**Forum mondial de l'harmonisation
des Règlements concernant les véhicules**

Groupe de travail de la sécurité passive

Règlement ONU n° 129 (Dispositifs améliorés de retenue pour enfants)**Proposition de complément 5 à la série 03 d'amendements
au Règlement ONU n° 129 (Dispositifs améliorés de retenue
pour enfants)****Communication de l'expert de l'Association européenne
des fournisseurs de l'automobile***

« 6.3.5.1 Prescriptions géométriques applicables à la jambe de force et au socle de la jambe de force

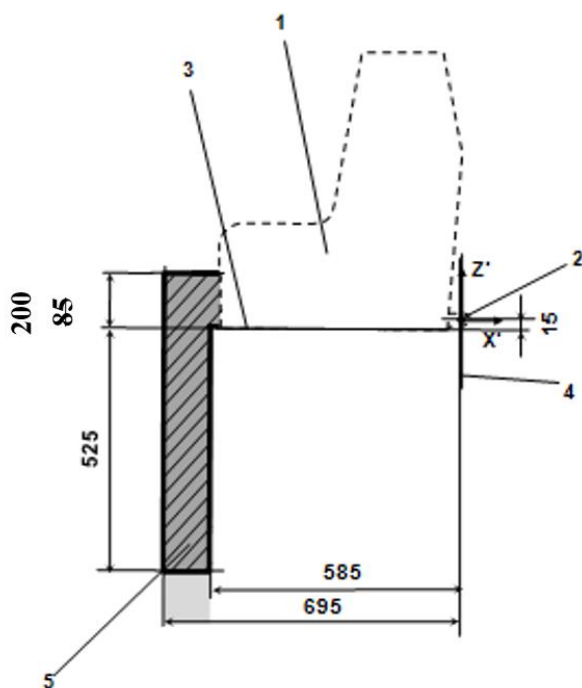
La jambe de force, y compris son attache au dispositif amélioré de retenue pour enfants, et le socle de la jambe de force doivent s’inscrire intégralement dans le volume imparti aux dimensions de la jambe de force (voir aussi les figures 1 et 2 de l’annexe 19 du présent Règlement), qui est défini comme suit :

- a) En largeur, par deux plans parallèles au plan X'-Z', séparés de 200 mm et centrés sur l’origine ; et
- b) En longueur, par deux plans parallèles au plan Z'-Y', respectivement à 585 mm et 695 mm vers l’avant par rapport à l’origine située le long de l’axe des X' ; et
- c) En hauteur, par un plan parallèle au plan X'-Y', situé à ~~70~~**185** mm au-dessus de l’origine et mesuré perpendiculairement au plan X'-Y'. Les parties rigides, non réglables, de la jambe de force ne dépassent pas un plan parallèle au plan X'-Y', situé à 285 mm au-dessous de l’origine et perpendiculaire au plan X'-Y'.

La jambe de force peut excéder par ses dimensions le volume qui lui est imparti, à condition qu’elle ne dépasse pas le volume du dispositif de retenue pour enfants applicable. ».

« Figure 1

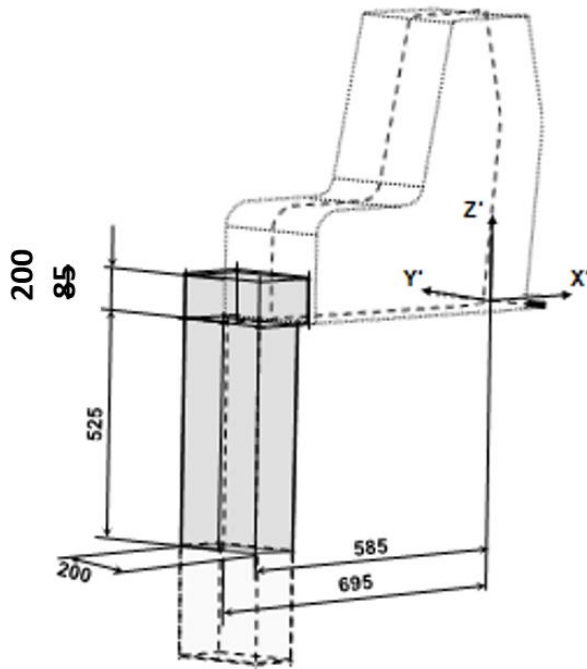
Annexe 19, modifier la figure 1 comme suit :

Vue en coupe du volume imparti aux dimensions de la jambe de force

1. Gabarit du dispositif amélioré de retenue pour enfants.
2. Barre d'ancrage inférieure ISOFIX.
3. Plan formé par la surface inférieure du gabarit ; il est parallèle au plan X'-Y' du système de coordonnées et se trouve 15 mm au-dessous de celui-ci.
4. Plan Z'-Y' du système de coordonnées.
5. Partie supérieure du volume imparti aux dimensions de la jambe de force, représentant les limites dimensionnelles selon l'axe des X' et des Y', la limite de hauteur supérieure selon l'axe des Z', ainsi que la limite de hauteur inférieure selon l'axe des Z' correspondant aux éléments rigides de la jambe de force, qui ne peuvent être réglés dans l'axe des Z'.

Dans la présente proposition, la partie supérieure du volume de la jambe de force a été relevée pour correspondre à l'ouverture prévue dans les enveloppes ISO et offrir un espace plus grand. La plus grande partie du nouvel espace ainsi dégagé pour la jambe de force se trouve déjà dans le volume de l'enveloppe ISO/R2 ; elle est donc toujours disponible dans les positions i-Size des véhicules.

« Figure 2

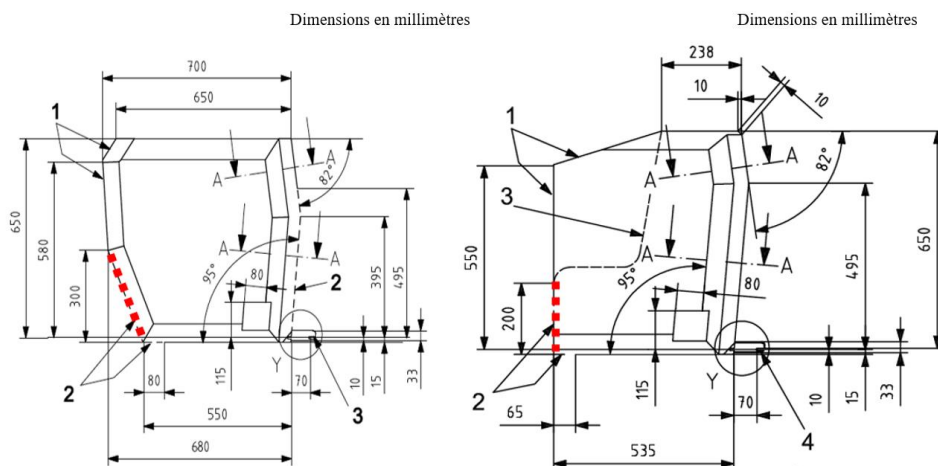
Annexe 19, figure 2, lire :

Représentation en 3D du volume imparti aux dimensions de la jambe de force
